林州市中医院医用电子直线加速器应用项目

环境影响报告表

环境影响报告表函审意见

关于《林州市中医院医用电子直线加速器应用项目环境影响报告表》 的修改说明

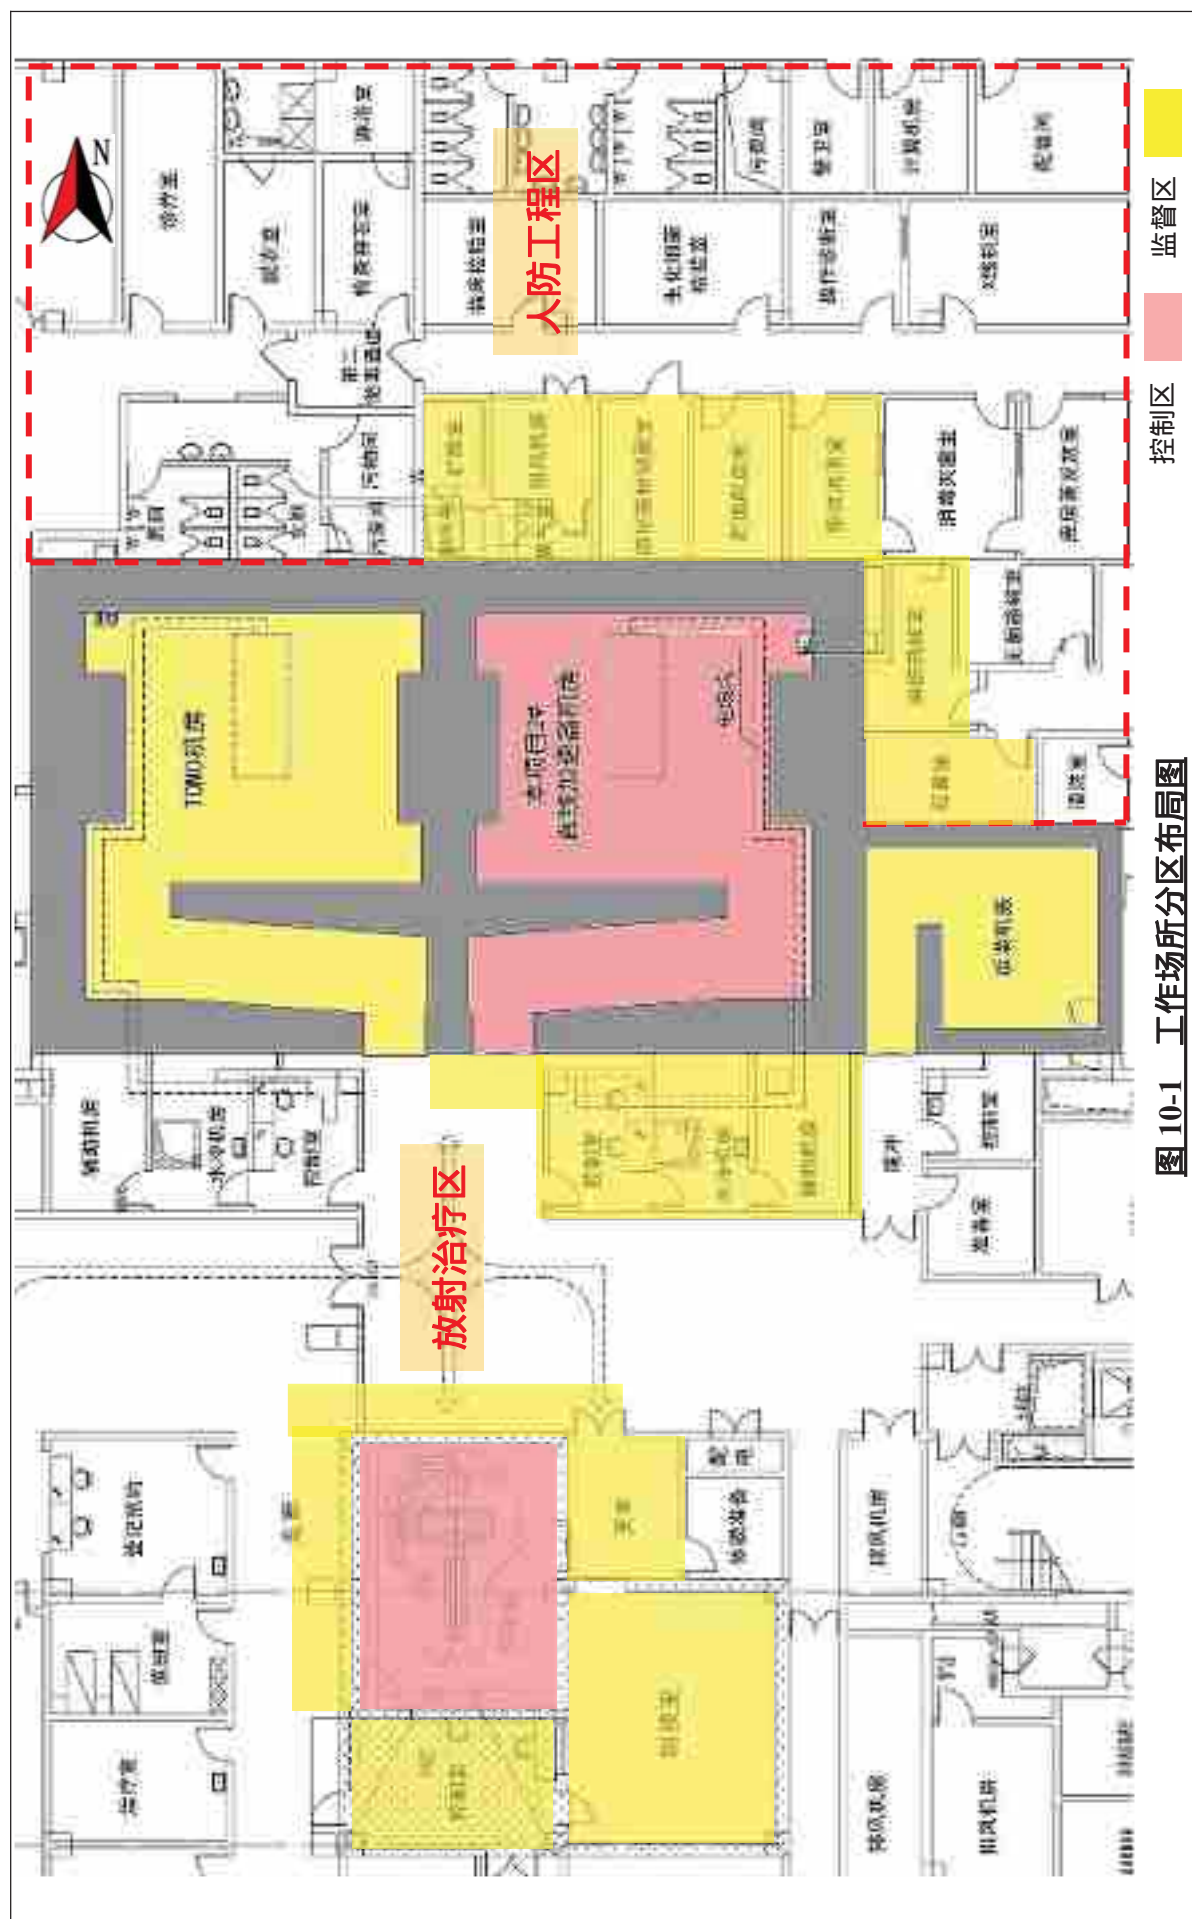
4、P36，完善直线加速器机房工作场所分区布局图与机房四周关注点剂量率计算示意图。

1. P1 页核实项目性质，建设是扩建；
2. P2 页建设内容及规模中增模拟定位 CT 机设备的描述；
3. P14 页技术标准中建议增加 GBZ130 标准，并在报告中评价；
4. P18 页建议屏蔽 30 cm 处 T 取 1 / 40；
5. P29 页控制区不应包含机房屏蔽墙体；
6. P31 页急停开关安装位置也包括治疗床旁和控制台；
7. P32 页图 10-2 建议增加应急照明灯安装位置；
8. P32 页通风措施中增加通风设计平面布置图；
9. P43 页表 11-5 中建议标明内凸和外凸；
10. 附件 3 中省生态环境厅 2019 年 7 月 17 日文件审批为 10MeV 加速器 1 台，建议在报告中说明。。

序号	专家意见	修改位置
1	补充加速器机房基本建设情况介绍；细化医院原有核技术利用项目回顾性评价。	P3~P4
2	P16，50m 评价范围内的主要环境保护目标均应开展调查，辐射环境影响分析中应补充项目投运后对环境敏感目标的相关评价内容。	P17，P48
3	P19，补充医院设定的剂量率管理目标值，核算加速器机房四周关注点剂量率参考控制水平。	附件 7，P19 表 7-3
4	P36，完善直线加速器机房工作场所分区布局图与机房四周关注点剂量率计算示意图。	P32 图 10-1，P41 图 11-1
5	补充不同场所的居留因子取值表；核实靶点距各关注点的距离，完善机房屏蔽体外辐射剂量率的估算。	P50 表 11-18，P45~P47

序号	专家意见	修改位置
1	P1 页核实项目性质，建议是扩建。	P1
2	P2 页建设内容及规模中增模拟定位 CT 机设备的描述。	P2
3	P14 页技术标准中建议增加 GBZ130 标准，并在报告中评价。	P16，P20
4	P18 页建议顶棚 30cm 处 T 取 1/40。	P19
5	P29 页控制区不应包含机房屏蔽墙体。	P32 图 10-1
6	P31 页急停开关安装位置也包括治疗床旁和控制台。	P35，P36 图 10-2
7	P32 页图 10-2 建议增加应急照明灯安装位置。	P36 图 10-2
8	P32 页通风措施中增加通风设计平面布置图。	P37 图 10-3
9	P43 页表 11-5 中建议标明内凸和外凸。	P49 页表 11-15

图 10-2 直线加速器辐射安全措施设计示意图

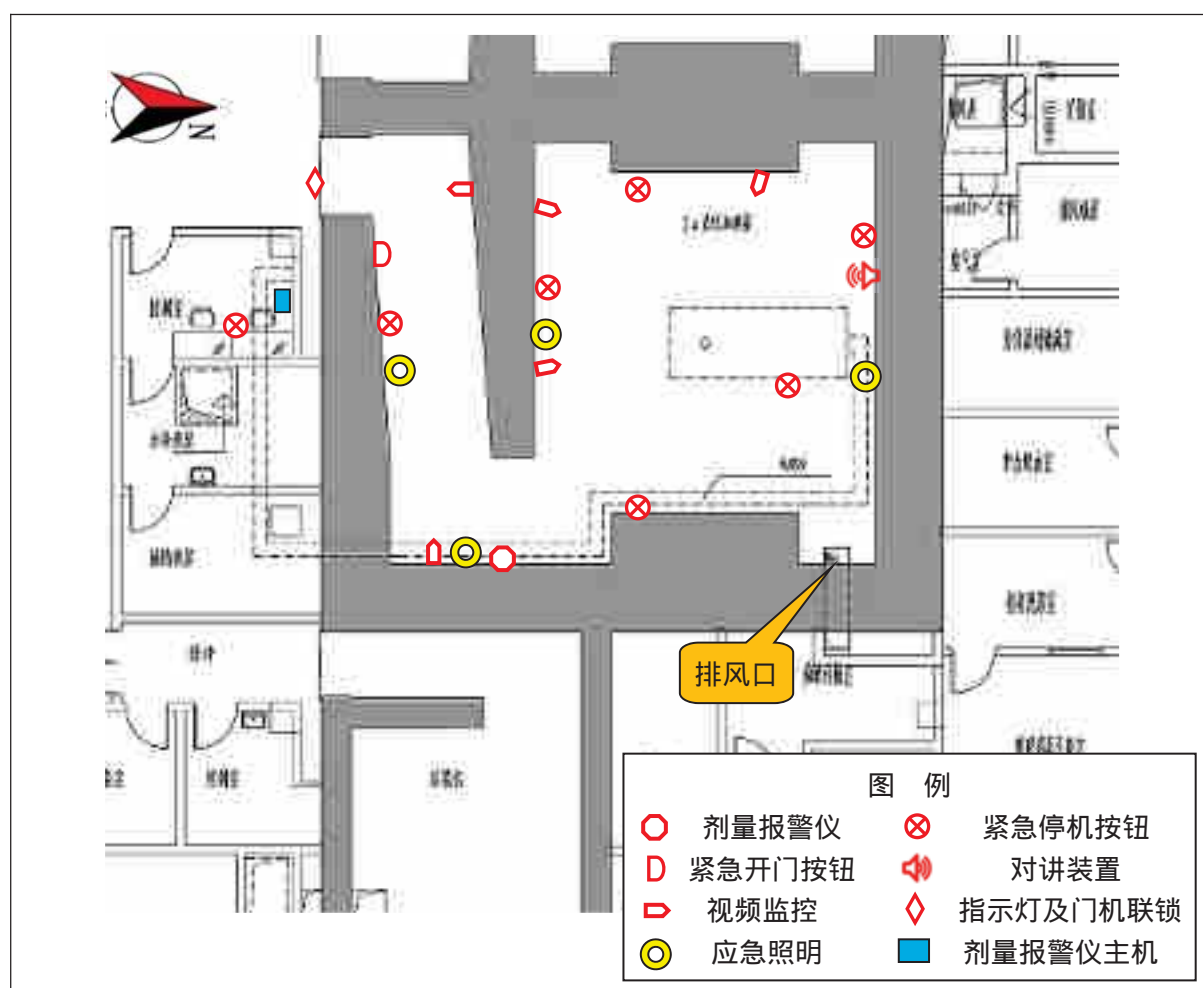
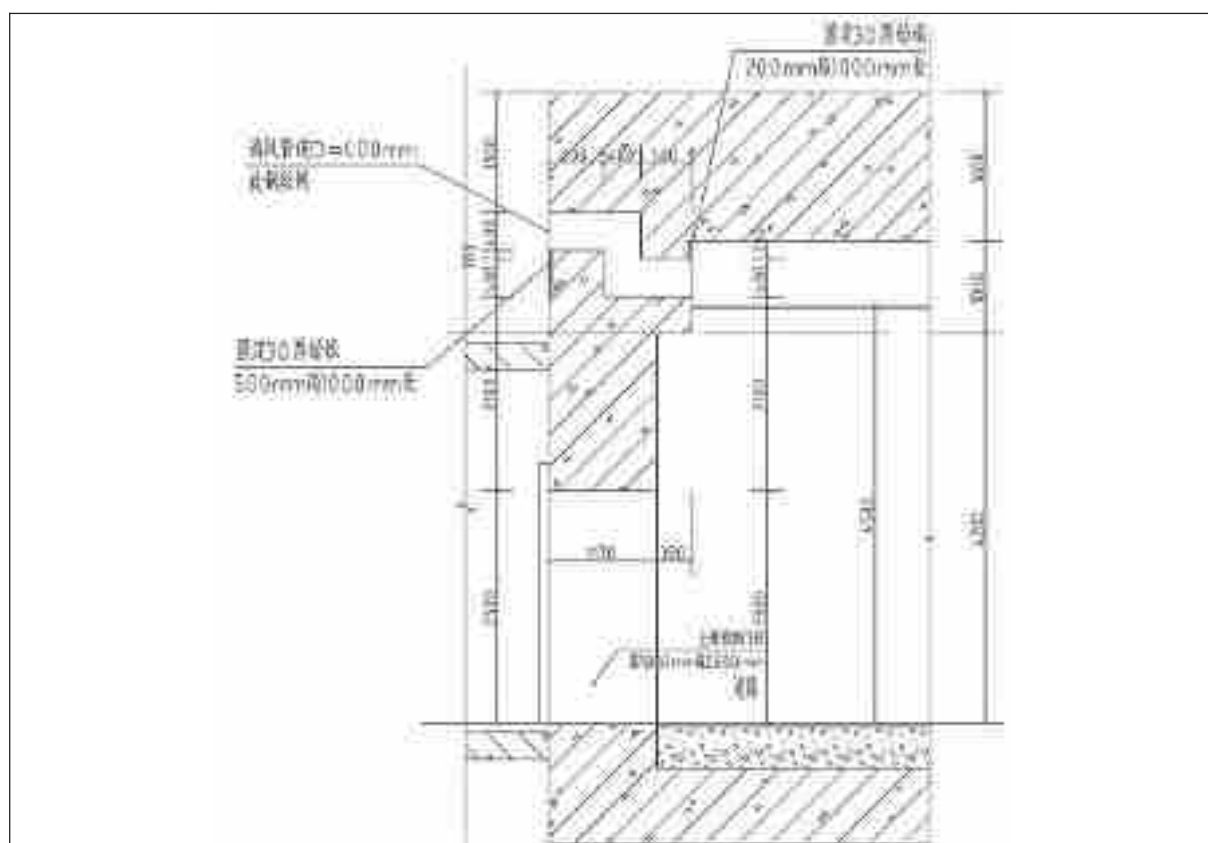
5. 补充不同场所居留因子一览表；
6. 明确机房顶部可达性；
7. 明确表 10-3 机房屏蔽措施的铅当量；
8. 补充图 10-1 固定式监测报警装置主机位置；
9. 补充靶点到各关注点的距离；
10. P54 优化建议内容，建议增加“项目批复后，及时重新申领辐射安全许可证”事项。

序号	专家意见	修改位置
1	补充原有核技术利用项目自主验收公示情况。	附件 1
2	P3 核实“2022 年度评估报告已上报”的时效性。	P4
3	P16 核实表 7-1 就诊患者数量。	P17 表 7-1
4	核实顶棚外 30cm 处（封闭隔间）剂量率限值的合理性。	P20 表 7-4
5	补充不同场所居留因子一览表。	P50 表 11-18
6	明确机房顶部可达性。	P4
7	明确表 10-3 机房屏蔽措施的铅当量。	P33 表 10-3、表 10-4
8	补充图 10-1 固定式监测报警装置主机位置。	P36 图 10-2
9	补充靶点到各关注点的距离。	P45~P47
10	P54 优化建议内容，建议增加“项目批复后，及时重新申领辐射安全许可证”事项。	P61
